Strömungsmengenregler Dichtung	Ersatzteil Strömungsmengenregler OV-Art.Nr.: 9010320 Stückliste:

Technische Änderungen vorbehalten.
 901032081 06/2016

Flow controller Ring gasket	Spare part Flow controller OV item no.: 9010320 Parts list:

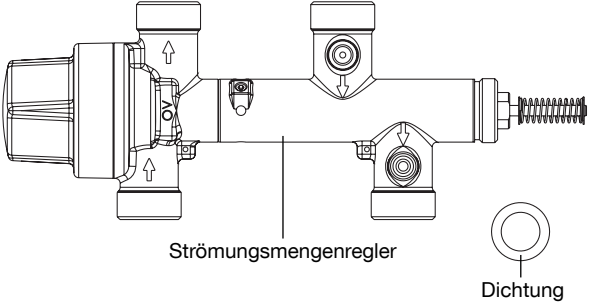
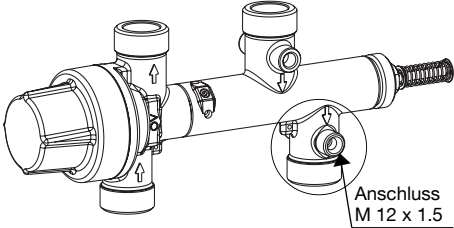
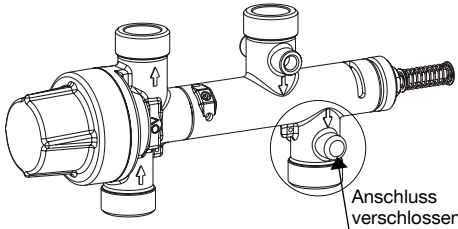
Anzahl	Bezeichnung	1 x	Strömungsmengenregler	5 x	Dichtring G $\frac{3}{4}$
Anzahl	Bezeichnung						
1 x	Strömungsmengenregler						
5 x	Dichtring G $\frac{3}{4}$						
 Anschluss M 12 x 1.5	Strömungsmengenregler mit zusätzlichem Anschluss für die Zirkulationsleitung der Heizungsseite (gebogenes Kupferrohr).						
Verschiedene Varianten der Wohnungsstationen: Beim Einbau des Strömungsmengenreglers ist zu beachten, welche Ausführung bisher in der "Regudis W"- Station verbaut ist.							
 Anschluss verschlossen	Variante: Strömungsmengenregler ab Mai 2016 Ersatzteil: OV-Art. Nr.: 1343050

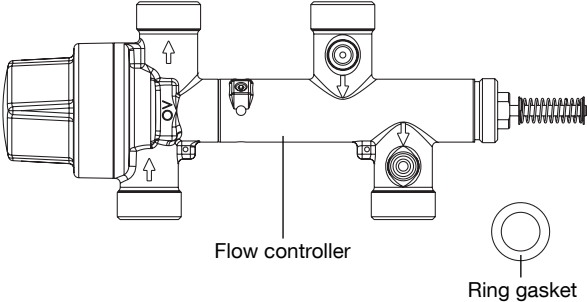
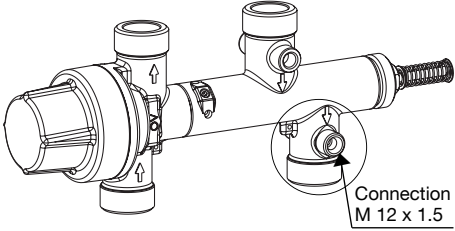
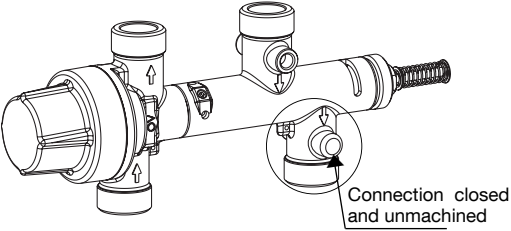
Qty.	Designation	1 x	Flow controller	5 x	Ring gasket G 3/4
Qty.	Designation						
1 x	Flow controller						
5 x	Ring gasket G 3/4						
 Connection M 12 x 1.5	Flow controller with additional connection for the circulation pipe on the heating side (bent copper pipe).						
Different dwelling station models: When replacing the flow controller, the model installed in the dwelling station “Regudis W” must be observed as follows.							
 Connection closed and unmachined	Model: Flow controller since May 2016 Spare part: OV item no.: 1343050

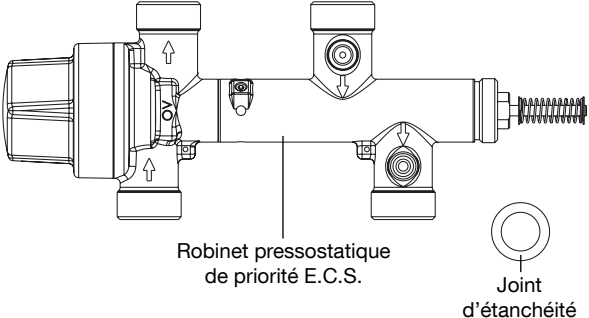
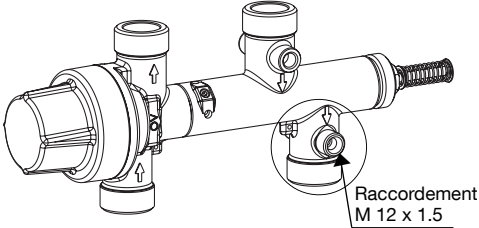
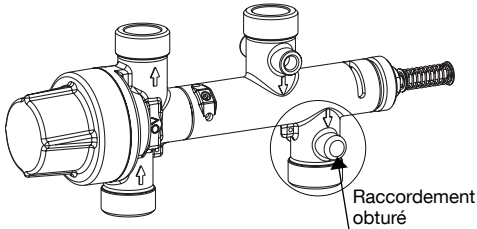
Nombre	Désignation	1 x	Robinet pressostatique de priorité E.C.S.	5 x	Joint d'étanchéité G 3/4
Nombre	Désignation						
1 x	Robinet pressostatique de priorité E.C.S.						
5 x	Joint d'étanchéité G 3/4						
 Raccordement M 12 x 1.5	Robinet pressostatique de priorité E.C.S. avec raccord additionnel pour la conduite de bouclage d'E.C.S. sur le côté chauffage (tube en cuivre cintré).						
Différents modèles de la station d'appartement: Avant le montage du robinet pressostatique de priorité E.C.S., il est à déterminer laquelle de ses versions était installée jusqu'à présent dans le «Regudis W».							
 Raccordement obturé	Version: Robinet pressostatique de priorité E.C.S. à partir de Mai 2016 Pièce de rechange: Réf. OV: 1343050
